## ACLARACIÓN No. 1

### LPN No. 03-2015-SEAPI-UNAH

#### “REFORZAMIENTO ESTRUCTURAL Y FINALIZACIÓN DEL EDIFICIO C3, CIUDAD UNIVERSITARIA”

## ACLARACIÓN No. 2

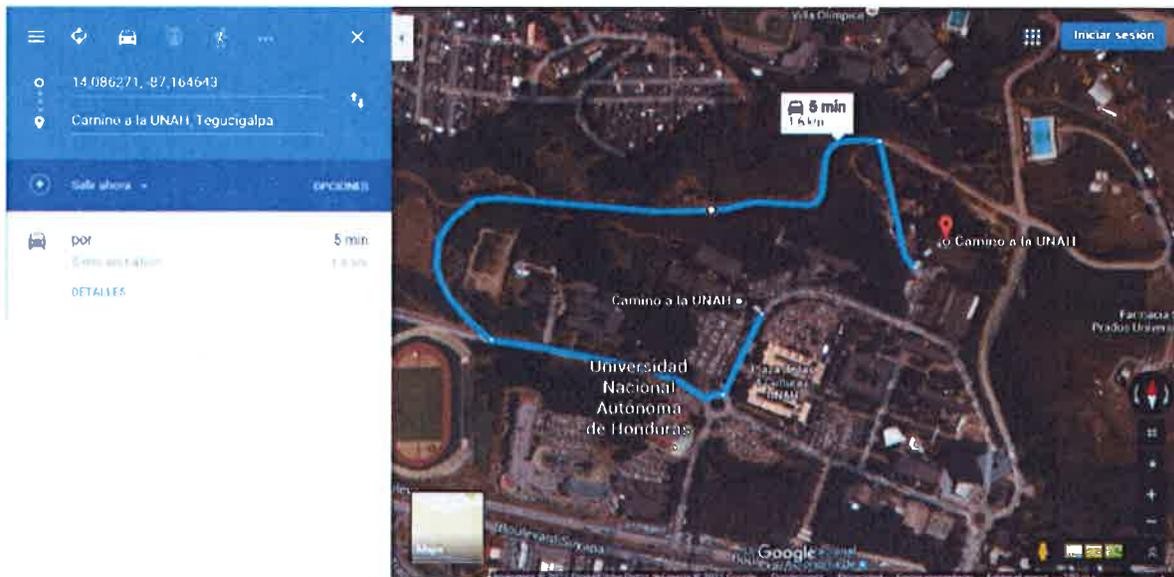
**En la sección llamada Entrada de Servicio en alta tensión favor ampliar sobre la acometida de ser posible entregar un detalle que aclare todos los materiales a considerar (soporte para conos, mufa, altura de la tubería etc).**

**R.** En las cantidades de obra con numerales 8.9.3, 8.9.5, 8.9.6, 8.9.7, se indica los materiales a instalar para la acometida eléctrica del edificio, dentro de la descripción de cada actividad se indica que se debe considerar soportes y accesorios para la instalación de los elementos, se indica que se debe instalar una mufa tipo recta con protección contra el ingreso de agua y se indica la altura del poste de concreto.

En cuanto a los detalles de instalación, se adjunta los planos CS2 y AC-Subterránea de la normativa de la Empresa Nacional de Energía Eléctrica, ENEE.

Detalle de drenaje francés.

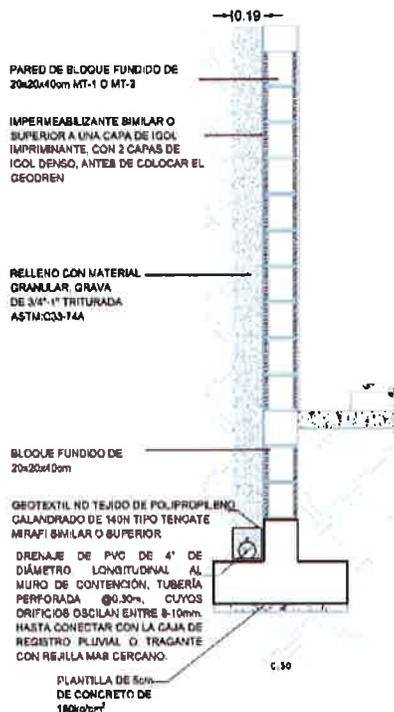
**Pregunta: ¿Que dosificación de Concreto debemos usar?, ¿Cuál es el detalle del drenaje francés según planos?**

**R.** La resistencia del concreto a utilizar en el Muro de Concreto Armado MC-1 deberá ser de 4,000 PSI.

**R.** Detalle de tapadera metálica

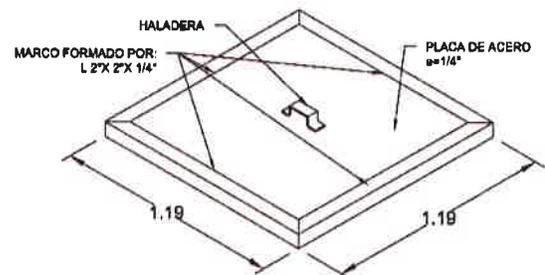
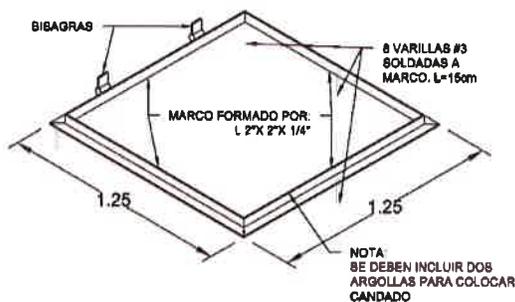
**Pregunta:** En el plano 11 de Hidrosanitarios no se detalla la tapadera metálica, ¿podrían mostrarnos el detalle? Igual para la Caja C.D.P.-4.
